Lâmina p/ Apontador Lap. Técnico

CIA. DE CANETAS COMPACTOR NOVA IGUAÇU - R.J.

Desenho Nº 16.09.01-1

Substitui: Desenho Nº : 12.01.04 de12/01/12

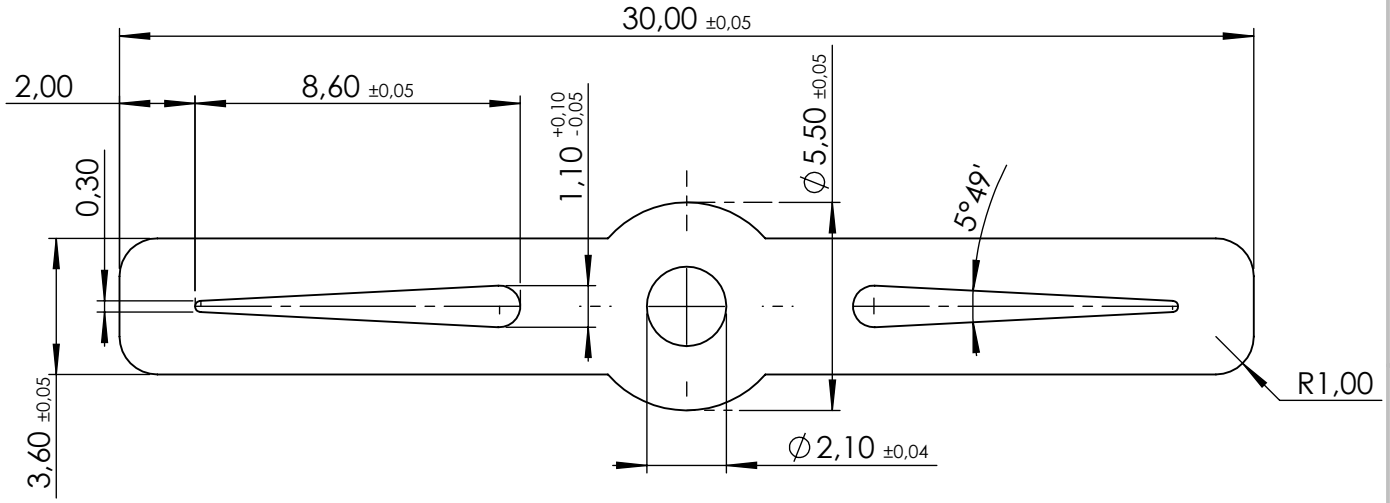
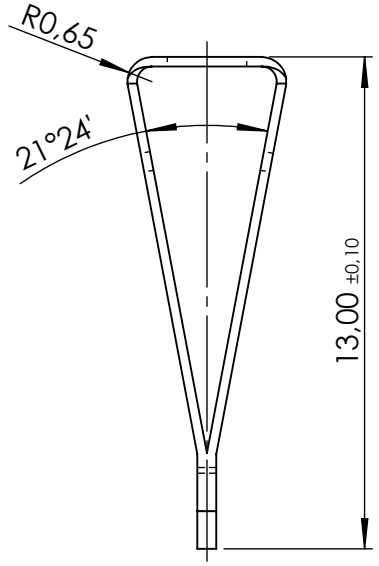
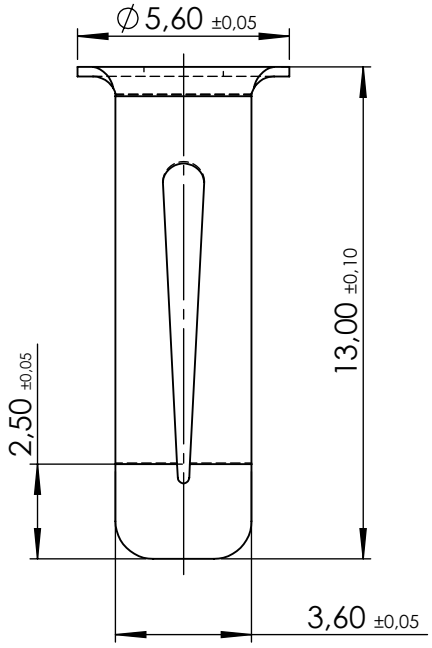
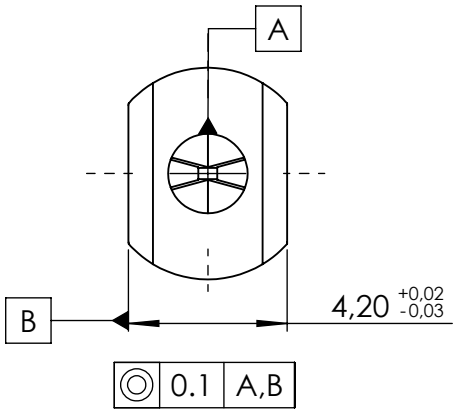
Rev.	Modificação	Data	Nome
1	Dimensão passou p/ 30mm ± 0.05 era 30mm+1.0mm - 0.2 mm , 13mm ± 0.1mm era 13.40 ± 0.5mm e Ø5.50mm± 0.05 era Ø5.60 mm ± 0.05.	13.09.16	Marcelo
